# **Avis délibéré de l'Autorité environnementale relatif à la réactivation du passage souterrain "départ" de la gare de Metz ville**

**n°Ae: 2011-10**

Le 1<sup>er</sup> février 2011, le directeur régional Alsace Lorraine Champagne-Ardenne de Réseau ferré de France a saisi la formation d'Autorité environnementale<sup>[1]</sup> du Conseil général de l'environnement et du développement durable (CGEDD) de l'étude d'impact relative à la réactivation du passage souterrain "Départ" de la gare de Metz-Ville.

Souterrain réactivé en rouge

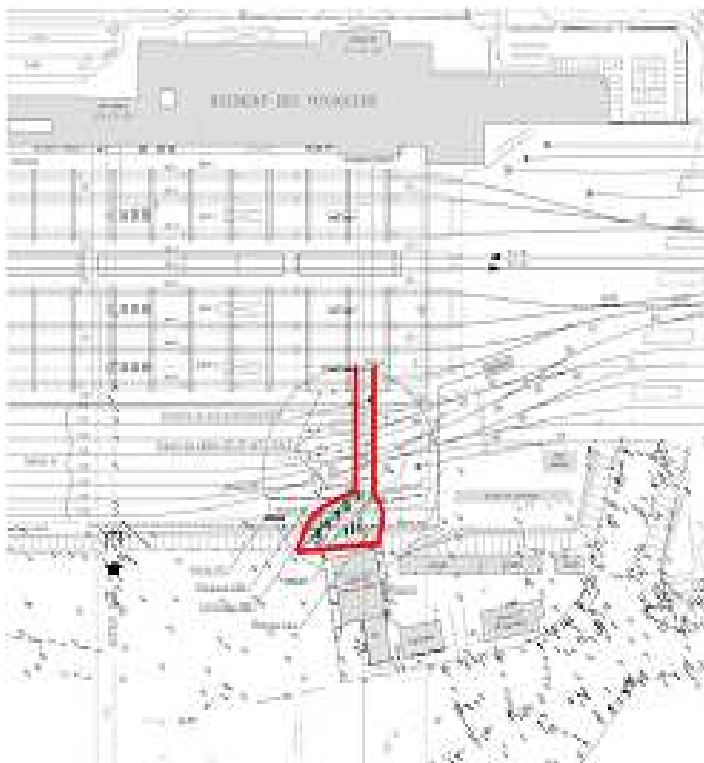
La présentation du projet est sommaire et aurait mérité une cartographie adaptée à son échelle. Il est fait mention de la construction d'une rampe d'accès au domaine ferroviaire depuis la rue aux Arènes ; aucune carte ne la situe alors que le talus SNCF est cité comme corridor écologique (p. 28).

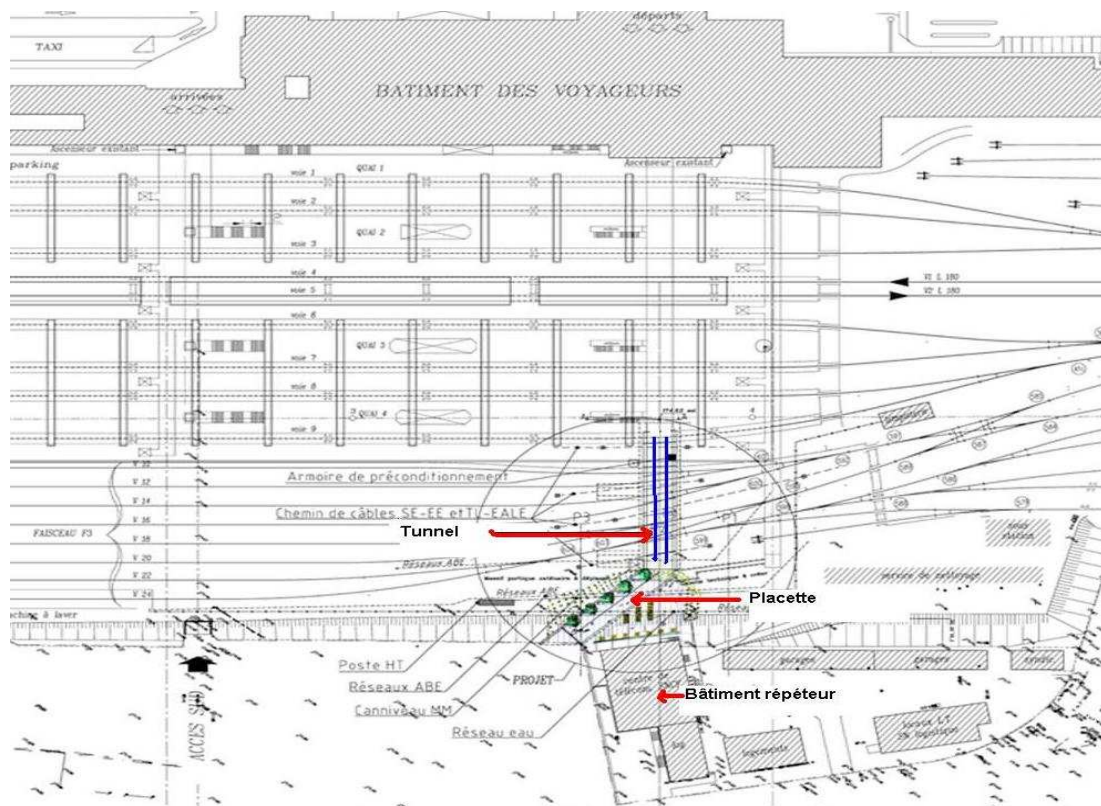
Des mesures pour pallier la disparition d'une partie de l'habitat du Léopard des murailles ont été validées avec la DREAL. Cet accord prévoit que la réalisation d'un dossier de demande de dérogation ne semble pas justifiée compte tenu de l'impact limité et de la densité de la population (p. 87), sous réserve :

- que les travaux de défrichage du talus soient réalisés en janvier ;
- que le silo à charbon qui recèle la population de Léopard soit détruit avant l'été ;
- que soient reconstitués des micro-habitats comme des murets de pierre sèche.

Ces mesures paraissent satisfaisantes et proportionnées à l'enjeu de protection du Léopard, espèce protégée, dont la population est susceptible de ne pas être affectée de façon significative si les conditions prévues sont respectées.
